Dotyczy: postępowania o udzielenie zamówienia publicznego nr **CUW.PK.343.37.2019** w trybie przetargu nieograniczonego pn.: „**PRZEBUDOWA DROGI POWIATOWEJ NR 1396N SĘPOPÓL - LWOWIEC NA ODCINKU OD KM 4+486 DO KM 6+570**”

**Wyjaśnienia Nr 2 do
SPECYFIKACJI ISTOTNYCH WARUNKÓW ZAMÓWIENIA**

Przykładowa karta techniczna stalowej bariery energochłonnej typu:

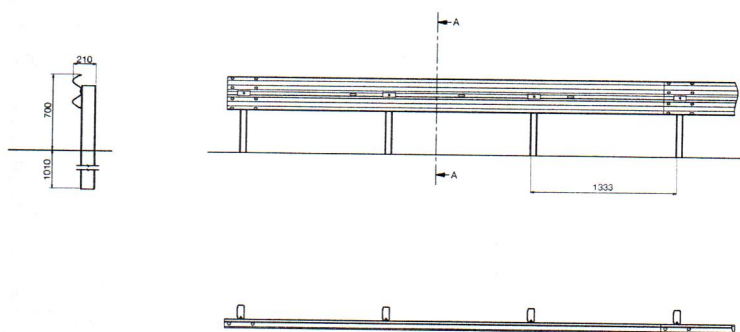
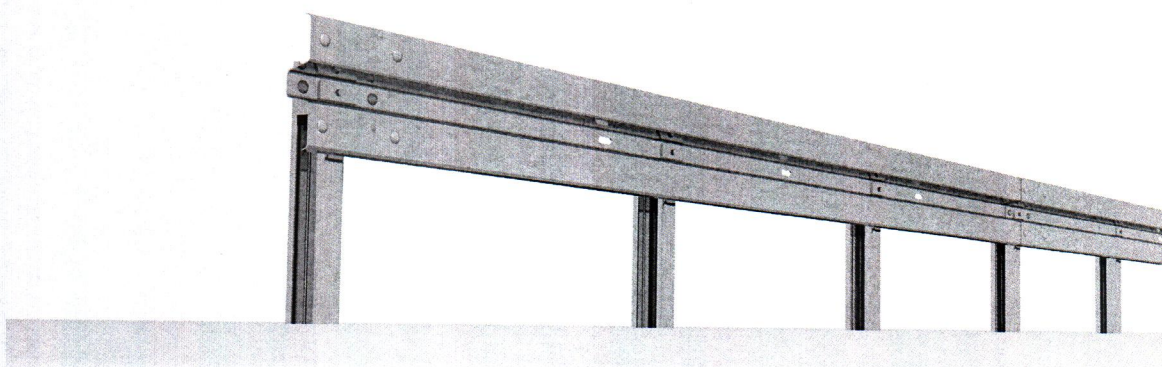
Bariery stalowe energochłonne. Prosimy o określenie parametrów barier (poziom powstrzymywania, szerokość pracująca).

Należy zastosować barierę energochłonną - jak opisana w załączniku (w załączeniu do wyjaśnień).

N2W2

Znormalizowana szerokość pracująca (m)	0.80
Klasa znormalizowanej szerokości pracującej (Wh)	W2
Znormalizowane ugięcie dynamiczne (m)	0.70
Szerokość systemu (m)	0.21
Wysokość systemu (m)	0.70
Odstęp między słupkami (m)	1.33
Rodzaj posadowienia	wbijany
Długość testowanego odcinka (m)	56.0
